## **SIAEP DE MAUVEZIN**

Définition des périmètres de protection du captage d'eau potable de l'Estanque à Mauvezin / Saint-Georges (32)

## 9. Conclusion et avis de l'hydrogéologue agréé

Figure 8 : Cartographie du risque inondation (source DDT Gers)

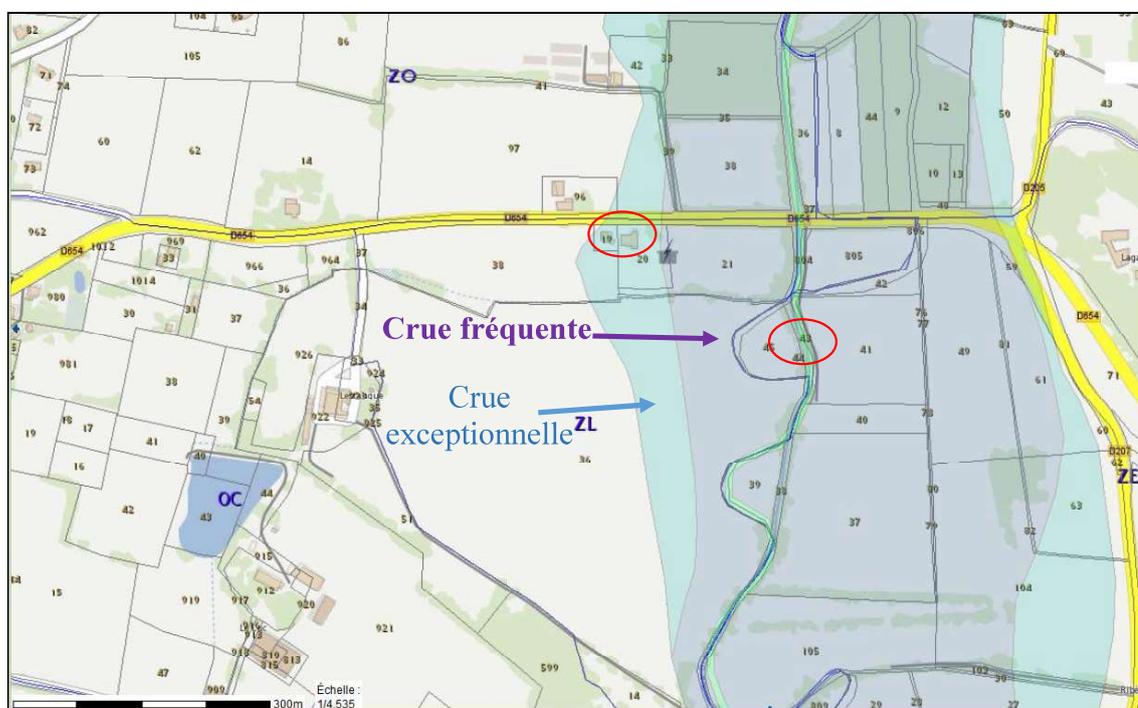
Selon les plans du PPRI le secteur de l'usine et du captage peuvent être soumis aux inondations. L'usine est localisée dans le champ des crues exceptionnelles et le captage dans celui des crues fréquentes (figure 7).

Pour le projet de lagunes en cours d'étude, une attention particulière sera portée sur ce point de façon à sécuriser les installations (position des lagunes notamment).

Figure 10 : Périmètres de protections immédiate et rapprochée

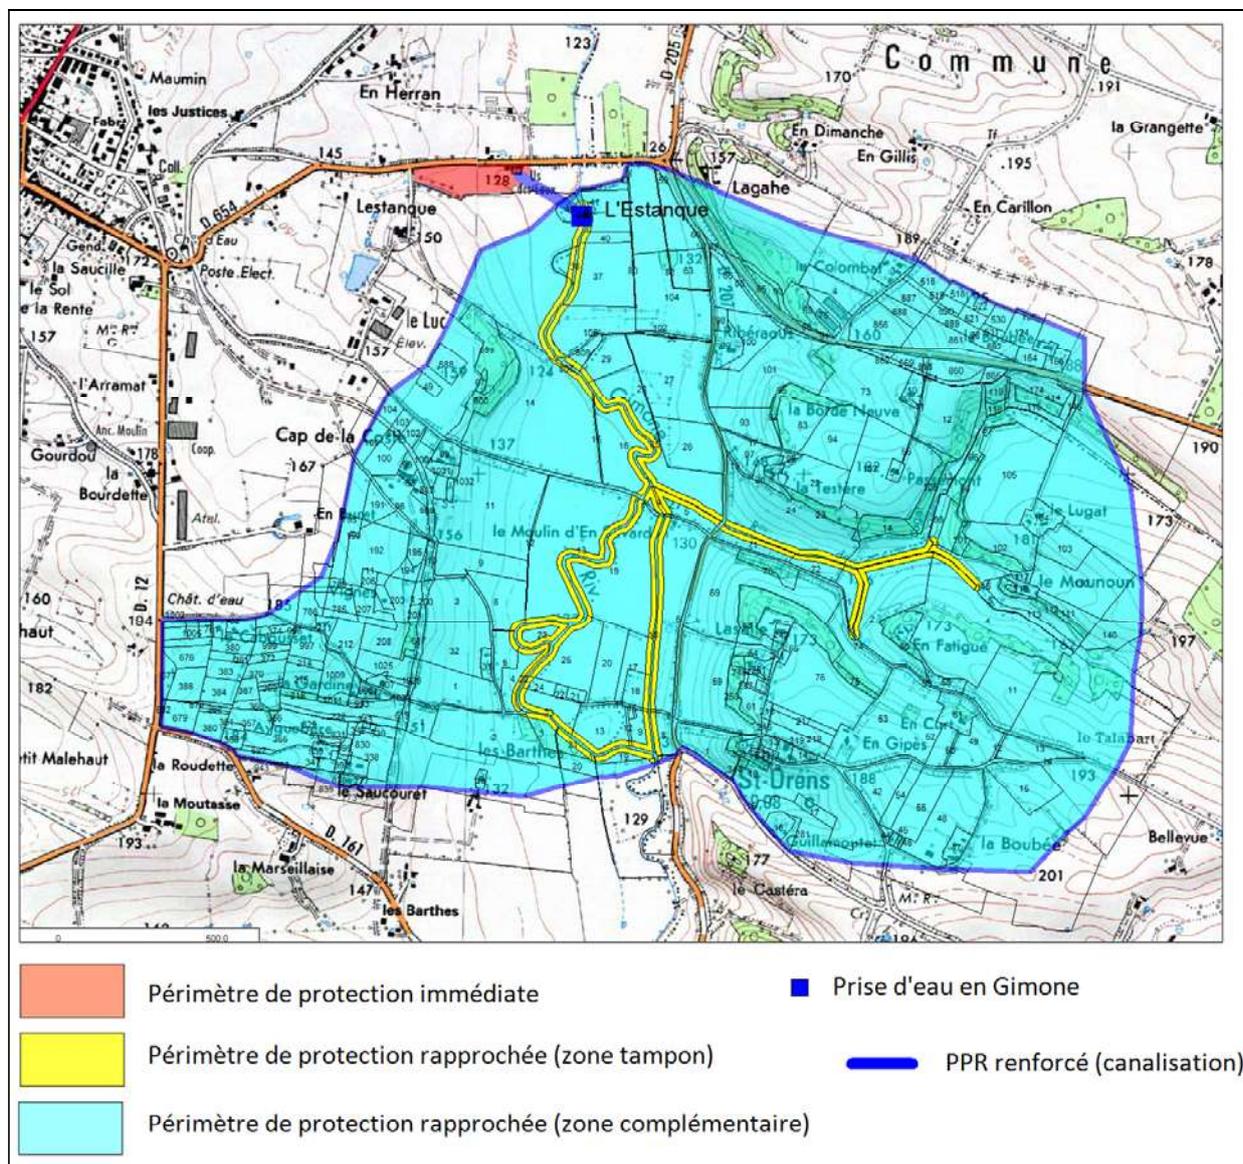
La zone complémentaire du périmètre de protection rapprochée est reportée sur la figure 10. La liste des parcelles est fournie en annexe 2.

Le Syndicat aura en charge d'effectuer le repérage de la canalisation qui relie la prise d'eau (parcelle ZE44) en Gimone à l'usine de traitement (parcelle ZL20) soit les parcelles ZE45p, ZL36p, ZL21p.

Une bande de 5 m centrée sur l'ensemble de cette canalisation constituera une extension du périmètre de protection rapprochée (PPR renforcé) au sein de laquelle tout aménagement (autre que ceux en relation avec l'exploitation du captage), sera interdit.

A l'intérieur de ce périmètre de protection rapprochée, on veillera au respect sensu stricto de la **réglementation générale relative à la lutte contre la pollution des sols et des eaux**. Tous les faits susceptibles de provoquer l'apparition de pollutions, qui ne sont pas réglementés par ailleurs ou qui le sont insuffisamment eu égard à l'utilisation nouvelle de l'aquifère seront soumis à des prescriptions spécifiques :

- Au sein de la zone tampon (bande des 15 mètres de part et d'autre des cours d'eau) l'utilisation des produits phytosanitaires sera strictement interdite.

- Au sein de la zone complémentaire, les utilisations de fertilisants et de produits phytosanitaires seront limitées autant que possible et conformes au guide des bonnes pratiques agricoles ;
